4-430-37

*Expediente instruido a instancia
de D. Eusebio Wray en solicitud de licencia
para aumentar la altura de su casa Calle
de Panadero n.º 11.*

Nº 886.

Fachada en estado
actual.

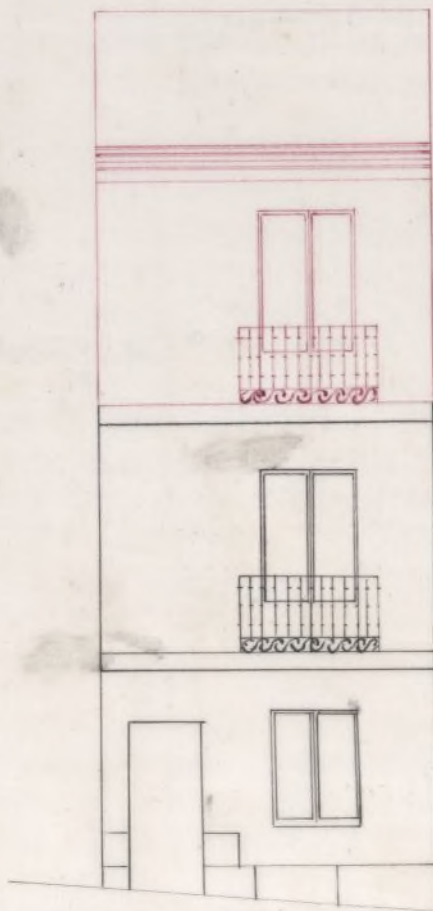
En atencion a lo expuesto por D. Eusebio Nava en la adjunta instancia solicitando licencia para dar mayor altura a el piso segundo de la casa n.º 11 de la Calle de Panaderos he practicado el oportuno reconocimiento ala fecha y en su virtud resulta que el piso actual tiene solamente unos siete pies y la altura que se pretende darle segun manifiesta el alzado de la fachada es de once pies; Esta al mismo tiempo se halla en buenas condiciones de existencia por lo que permite el aumento de altura que se pretende por cuya causa a la vez que por estar comprendido el caso presente en la regla 3.ª de la Real orden de 9 de Febrero de 1863 no ve inconveniente lo que se escribe en que V. S. se dignen autorizar lo que se pretende, siempre que en la construccion se observen las reglas siguientes.

- 1.ª Los materiales que se hayan de emplear en el aumento de altura sean de la misma naturaleza que los que existen actualmente en la fachada y la altura del piso no exceda de once pies.
- 2.ª Por ningun concepto se podra recalar el

cuerpo bajo de la fachada ejecutar obra alguna de consolidación en la primera crugia, debiendo limitarse las obras a lo manifestado en la memoria facultativa que se acompaña.

3.^a La fachada se rebocará debidamente empleando colores agradables y pintando abacos las molduras de puertas y ventanas.

4.^a En la construcción de andamios se empleará el mayor cuidado a fin de evitar todo suceso desagradable.

5.^a Concluidas que sean las obras de albanilería y antes de ejecutar los guardacielos deberá el propietario dar aviso por escrito a el Sr. Teniente de Alcalde de hallarse aquellas terminadas con el fin de que sean inspeccionadas por el profesor de Villa.
